WYJAŚNIENIA TREŚCI SWZ_60

Dotyczy: postępowania o udzielenie zamówienia publicznego, prowadzonego w trybie przetarg nieograniczony na **"Budowa budynku zamieszkania zbiorowego - Akademik Uniwersytetu Morskiego w Gdyni z zagospodarowaniem terenu i infrastrukturą"** – znak sprawy **CRZP/66/2026/AZP**.

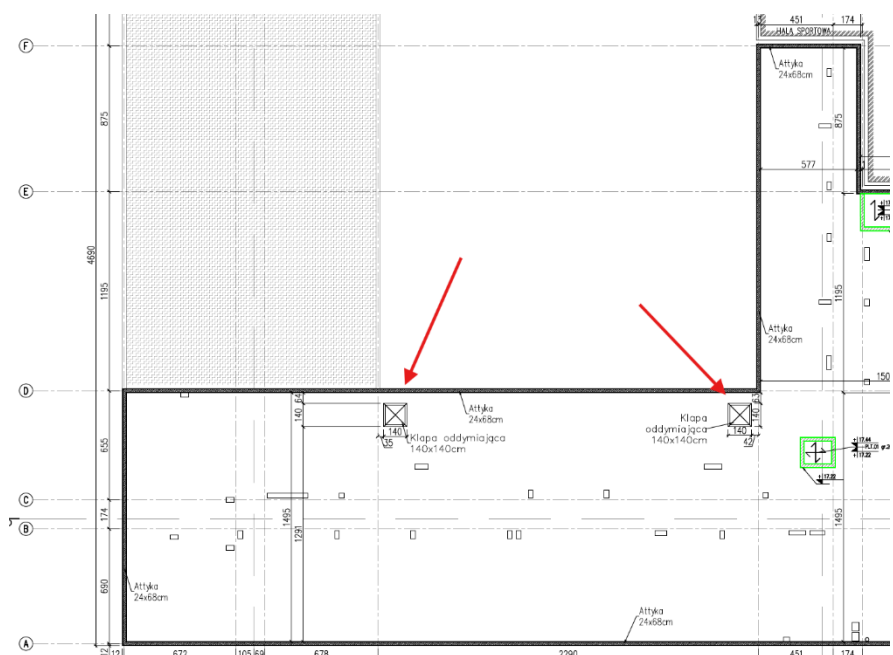
- Prosimy o informację jaką grubość ma płyta żelbetowa szybu na dachu "KW-12.0.0 -RZUT POŁACI DACHOWEJ", na rysunku rzędne wskazują na 22 cm a oznaczenie na 20cm grubości.

Grubość wszystkich płyt szybu na dachu 20cm wg rys. KW-16.1.1 oraz KW-16.2.2. Błąd w rzędnych na rysunku rzutu. Ostateczne rzędne wg rysunków architektury.

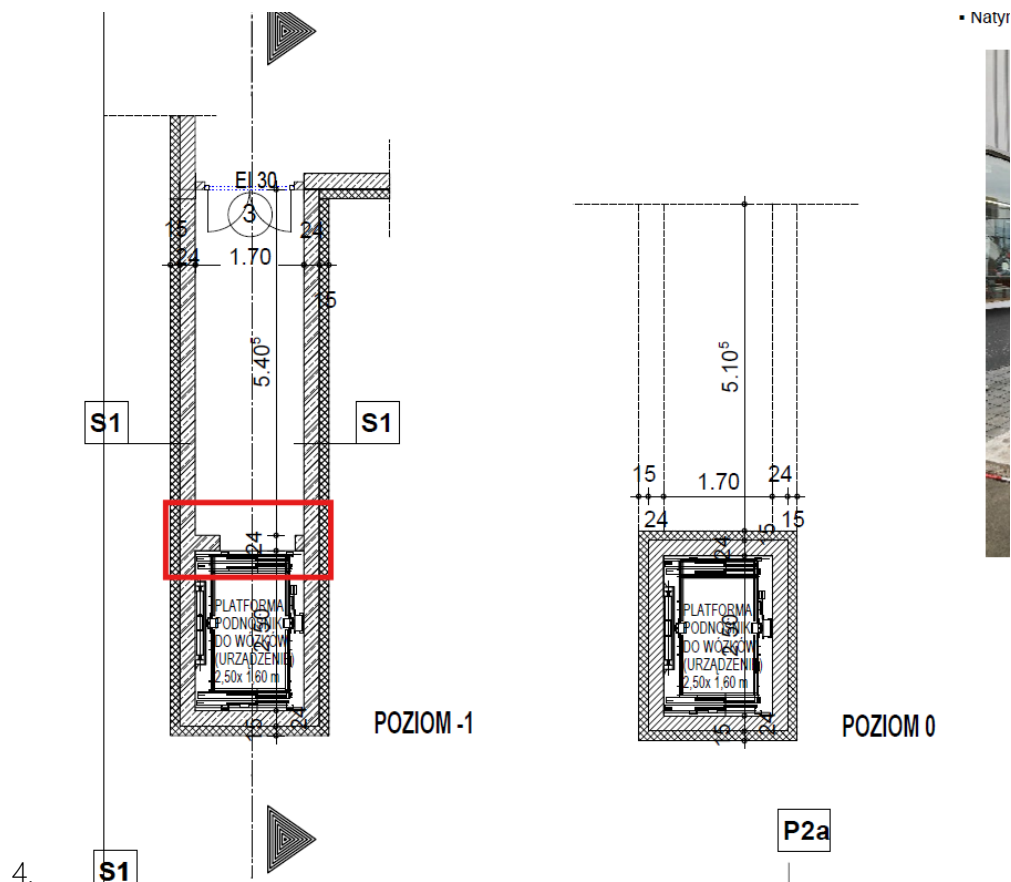
2. Prosimy o podanie informacji na jaką wysokość wychodzą klapy oddymiające na dachu "KW-12.0.0 -RZUT POŁACI DACHOWEJ", czy występują tam ścianki murowane?

Kłapy oddymiające (wraz z ich podstawami montażowymi) należy wyprowadzić na wysokość co najmniej 30 cm ponad poziom stropodachu. Wynika to z konieczności zabezpieczenia urządzenia przed zalaniem wodą opadową z dachu oraz odśnieżaniem połaci dachowej, a także z wymogów izolacji termicznej.

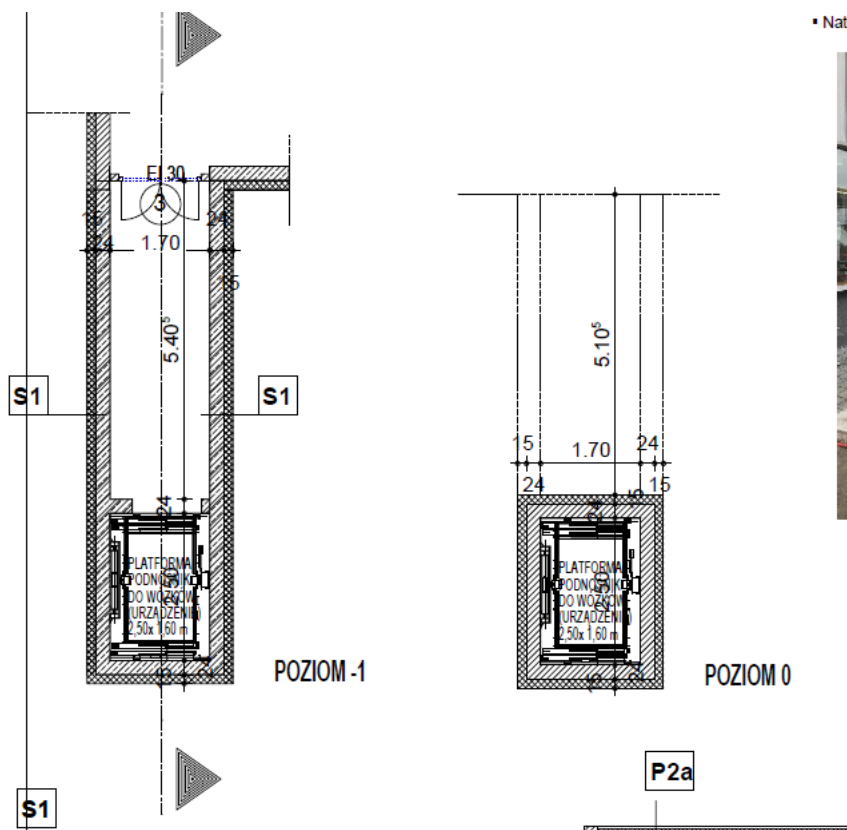
3. Prosimy o podanie wymiarów otworu w szybie do platformy transportowej. Na rysunku brak widocznych oznaczeń. "RYS D26A AKADEMIK_DETAL_PLATFORMA TRANSPORTOWA WIDOK D26A. ODDANIE 872"

Stanowisko (wyjaśnienie) Zamawiającego:
wymiary otworu szer. 118 cm X wys. 222 cm

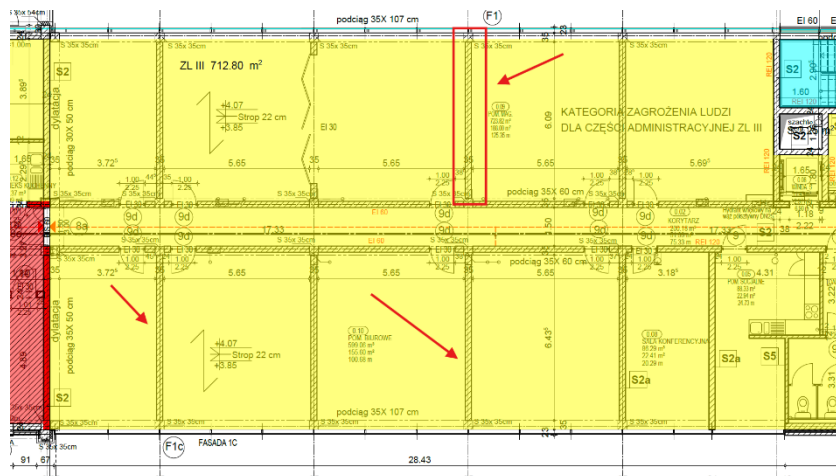
5. W dokumentacji architektury znajduje się rysunek platformy transportowej, prosimy o przesłanie rysunku konstrukcyjnego. "RYS D26A
AKADEMIK_DETAL_PLATFOMA TRANSPORTOWA
WIDOK_D26A_ODDANIE_872"

Wytyczne dot. platformy transportowej zostały przesłane w odpowiedzi do jednego z wcześniejszych zapytań do SWZ

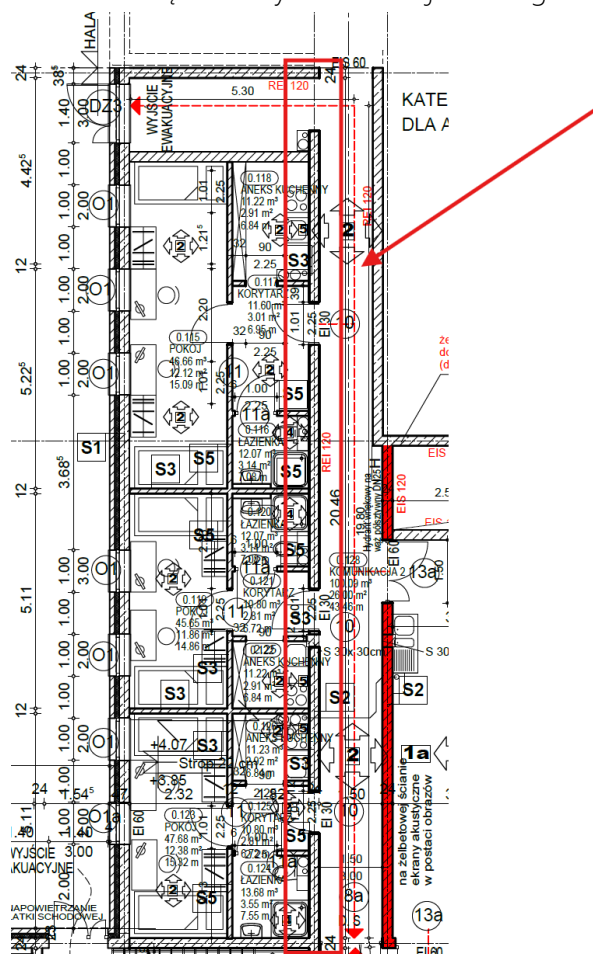
7. Prosimy o informacje jakiego rodzaju są zaznaczone ściany bez oznaczeń. "RYS. 3_Akademik_Poziom 0_WYKONAWCZY_100_ODDANIE_868". Prosimy o uzupełnienie, jeżeli na innych ścianach nie ma opisu. Czy w tym miejscu występują jakieś ściany murowane nośne?

Stanowisko (wyjaśnienie) Zamawiającego:
wszystkie ściany zaznaczone na rysunkach architektury są ścianami murowanymi, działowymi.

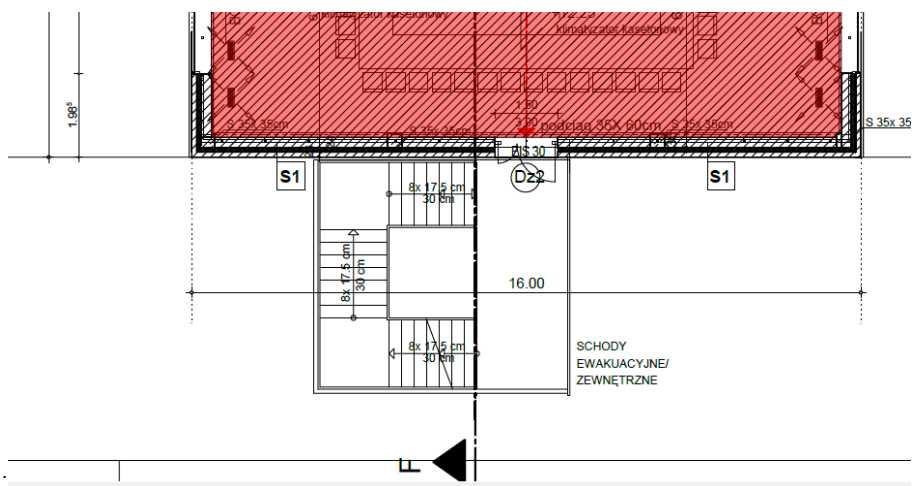
8. W zaznaczonej ścianie na poziomie 0 w osi 6 występują rozbieżności konstrukcji z architekturą. Prosimy o informacje według której branży wykonać otwory.

Stanowisko (wyjaśnienie) Zamawiającego: otwory wykonać zgodnie z architekturą
